資料 4－6「高速電力線搬送通信と無線利用の共存条件の考え方
について」に対する各構成員からのコメント

高速電力線搬送通信と無線利用の共存条件の考え方について

高速電力線搬送通信と無線利用の共存条件の考え方について

共存条件（提案）

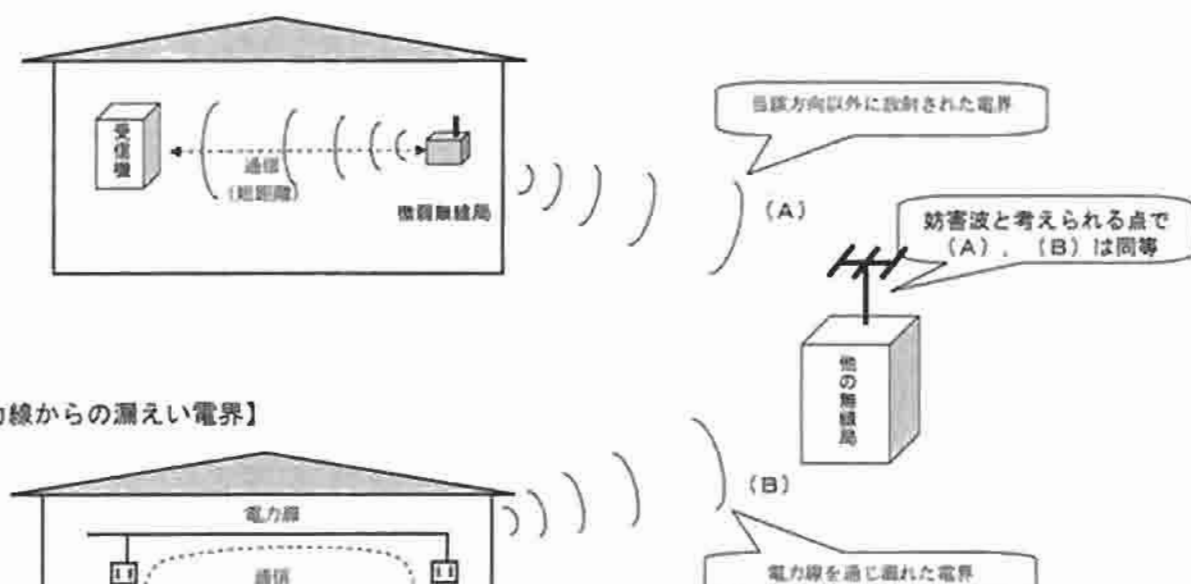
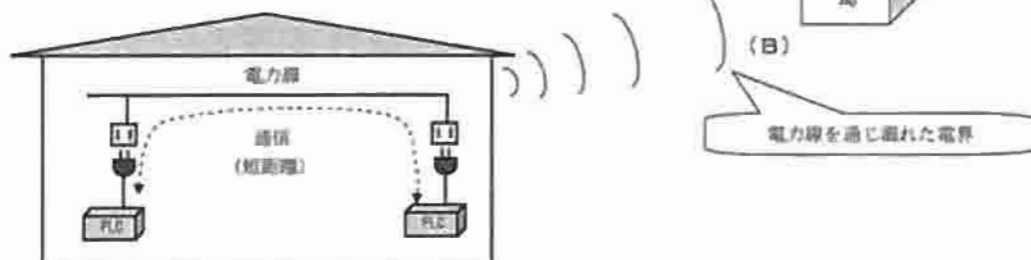
高速PLCによる漏えい電波の許容値は、電波法における微弱無線局の電界強度の規定を用いることが適当と考えます。

許容値：当該高速PLC装置及び高速PLCが接続される電力線から3メートルの距離において
500マイクロワット以下（「54dBマイクロワット/m@3m」以下）

（理由）微弱無線局（免許を要しない無線局の一つ）が放射する電界と高速PLCからの漏えい電界は、他の無線局にとっては妨害波と考えられる点で同等です。よって、微弱無線局の電界強度の規定は、今回の共存条件として準用可能と考えます。

図1 人工雑音の電界強度表示

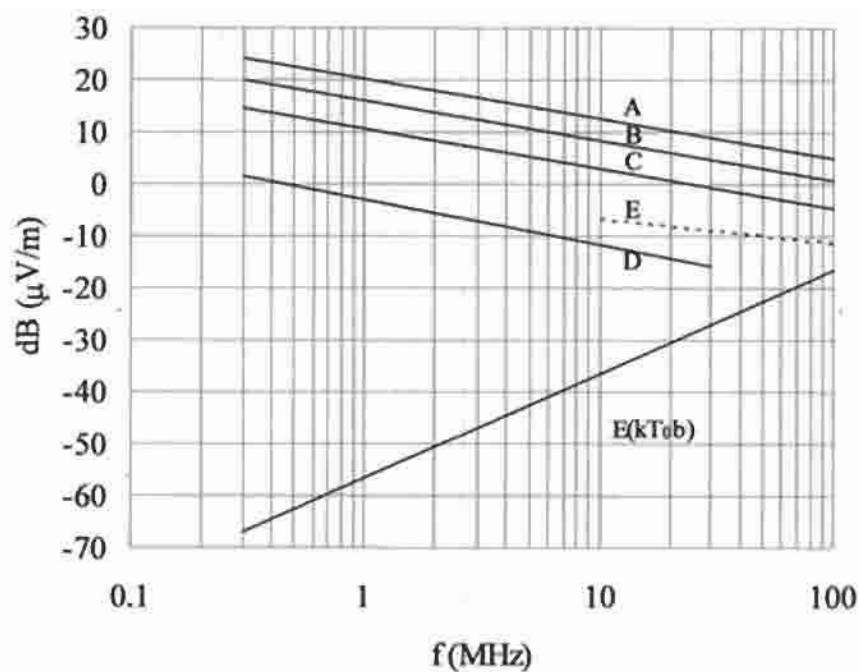
図 1 は、以上に示された人工雑音の熱雑音相対値を、次に示す帯域幅 8kHz での換算式 (1) 式によって、電界強度 (E_n) に換算したものである。

図2 要求される干渉波電界強度に対する制限値 ($b: 8\text{kHz}$)

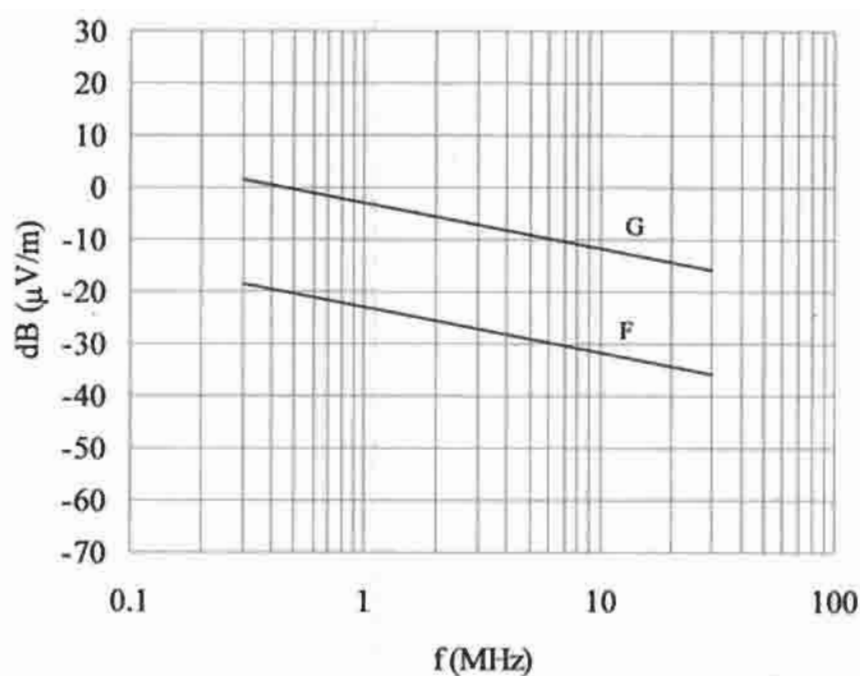
F: 干渉波の平均値に対する制限値 (図1のDの値から 20dB 低い値)

G: 干渉波の尖頭値に対する制限値 (図1のDと同じ値)

図3 三路スイッチ回路

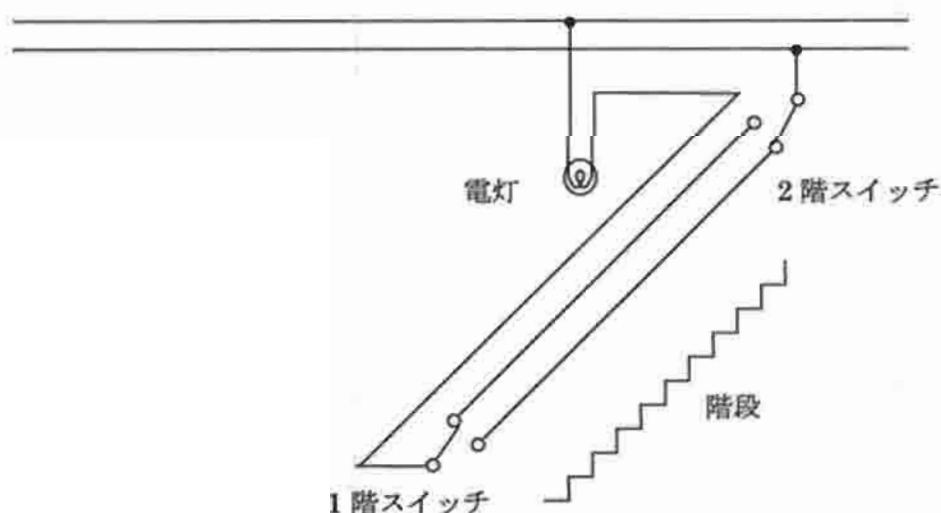
基本的には電灯用壁スイッチと同様とみられるが、高さ方向の配線長が長くなる、1階スイッチと2階スイッチとの間が3線で、平行2線電線だけでは配線できないという特徴がある。
